ZP.271.11.2020

**Wyjaśnienia i zmiana
treści specyfikacji istotnych warunków zamówienia nr 1**

**Dotyczy: przetargu nieograniczonego na remont elewacji budynku dworca
PKP przy ul. Towarowej w Nowej Soli.**

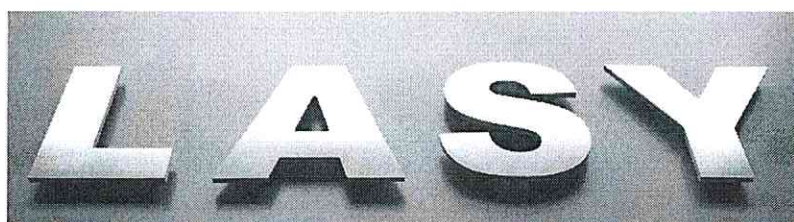
Proszę o podanie gatunku stali nierdzewnej dla liter przestrzennych DWORZEC. Prosimy o przekazanie wzoru liter i dokładnego opisu obu i wypełnienia wraz z zastosowaniem oświetlenia LED -szkic koncepcyjny (liter i zasilania).

Napis DWORZEC należy wykonać z liter 3D ze stali nierdzewnej gatunku 316. Wymagany krój czcionki to „Arial”. Litery należy zamontować do fasady na krótkich wysięgnikach i podświetlić każdą z liter tzw. efekt halo. Przykład rodzaju liter 3D

Temperatura bieli podświetlenia od 3000K do 4000K.
